PROJET DE CREATION D'UNE CENTRALE HYDROELECTRIQUE SUR LE COURS D'EAU DE LA VALETTE

ENQUETE PUBLIQUE RELATIVE A LA DEMANDE D'AUTORISATION ENVIRONNEMENTALE

Rapport du commissaire enquêteur

Maitre d'ouvrage : SARL SERHY Ingénierie

4.1. Discussion sur l'étude hydrologique

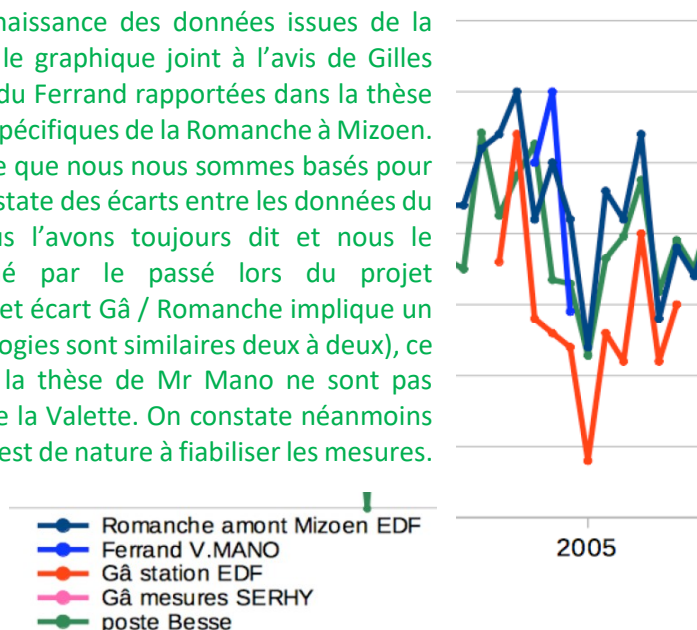
L'absence d'une chronique de données hydrologiques sur le torrent de la Valette qui auraient permis d'afficher clairement les caractéristiques (module, QMNA5, VCN10) du cours d'eau, de déterminer le potentiel hydroélectrique du projet et de proposer un débit réservé en accord avec la réglementation, impose de mettre en œuvre une méthode de reconstitution des débits par transposition à l'aide des données connues sur des bassins versants voisins présentant des caractéristiques similaires (géologie, végétation, orientation, altitude semblables).

La série de données 2002-2004 du Ferrand, rapportée dans la thèse de Vincent Mano n'est pas utilisée dans le dossier. En avez-vous eu connaissance ?

L'étude hydrologique est une pièce importante du dossier. Il est nécessaire de fiabiliser au mieux les démarches qui permettront de construire la courbe des débits reconstitués de la Valette. Une séquence de mesure suffisamment longue est nécessaire (Obs RN3).

Avant de transposer les données du torrent du Gâ au torrent de la Valette par une simple règle de 3, tenant compte de la taille des bassins versants, les chroniques des débits considérés, sont analysés pour évaluer leurs similitudes ou leurs différences.

Constatant que les mesures de débit effectuées sur le torrent du Gâ par SERHY sont beaucoup plus faibles que les autres données disponibles, un observateur (Obs RN6) soupçonne une erreur de calcul. D'autres arguments peuvent-ils venir expliquer les écarts constatés ? Quels sont ceux qui justifient un abaissement de 20% des valeurs enregistrées par EDF entre 2000 et 2010 ? (Obs RN7).

La sous-estimation des débits du torrent du Gâ influe sur le calcul de la chronique des débits de la Valette et sur la détermination des valeurs caractéristiques du projet. Quelles en sont les conséquences ? Quelles seraient les valeurs caractéristiques du projet par simple transposition de valeurs observées sur le torrent du Gâ au torrent de la Valette ? (Obs RN7)

Cette comparaison pourrait justifier de relever la chronique de débits de la Valette de 20%. (Obs RN7) Pour quelles raisons ce calcul n'est pas retenu alors qu'il semble que la valeur de 55l/s proposée pour le débit réservé soit issue de ce calcul.

Cet abandon, cité dans la réponse à l'avis de la MRAe, est motivé par un écart abyssal entre les données initiales et les mesures de contrôle. Cette écart est étonnant, quel commentaire pouvez-vous faire ?

Nous n'avons effectivement pas eu connaissance des données issues de la thèse de Vincent Mano. Ce que montre le graphique joint à l'avis de Gilles Delaygue c'est que les débits spécifiques du Ferrand rapportés dans la thèse de Vincent Mano sont proches des débits spécifiques de la Romanche à Mizoën. C'est bien sur les données de la Romanche que nous nous sommes basés pour reconstituer les débits du Ferrand. On constate des écarts entre les données du Ga et de la Romanche mais cela, nous l'avons toujours dit et nous le maintenons ; EDF l'avait déjà souligné par le passé lors du projet d'aménagement de la haute Romanche. Cet écart Gâ / Romanche implique un écart Valette / Ferrand (puisque les hydrologies sont similaires deux à deux), ce qui implique que les données issues de la thèse de Mr Mano ne sont pas pertinentes pour caractériser le torrent de la Valette. On constate néanmoins une évolution semblable des débits ce qui est de nature à fiabiliser les mesures.

Les données mesurées sur le Gâ comme sur la Valette sont effectivement plus faibles que sur les autres bassins versants voisins (Romanche ou Ferrand). Ce qu'on constate c'est que les 2 bassins versant de la Valette et du Ga sont similaires en altitude, exposition, végétation et surtout géologie (marne noire). La comparaison entre ces 2 bassins est donc une évidence. Ces bassins présentent un coefficient de ruissellement et donc un débit spécifique plus faible que leurs voisins qui, eux, ont une géologie, une exposition et une typologie (glaciaire) différentes.

Si on transpose simplement les données du Ga on aurait un module à la Valette autour de 550 L/s soit un 10^e du module à 55 L/s ce qui est déjà le débit réservé proposé. Nous sommes confiants sur le module calculé à 461 l/s, mais face aux critiques formulées durant l'instruction et à l'absence de valeur contradictoire nous avons consenti un débit réservé de 55 l/s afin que cette valeur soit inattaquable.

Nous n'avons pas voulu retenir ce modèle basé sur l'Arvan car il donne des productions trop élevées par rapport au modèle basé sur le Ga + débits mesurés sur le site de la Valette. Cela étant on a effectivement concédé une hausse du débit réservé à 55 L/s qui initialement avait été proposé à 48 L/s.

Les mesures enregistrées sur la Salse qui a également un bassin similaire à celui du Ga et de la Valette, viennent conforter notre modèle. Initialement les données de dimensionnement du projet se sont basées sur le torrent du Rif qui est très éloigné du site ce qui explique les écarts constatés.
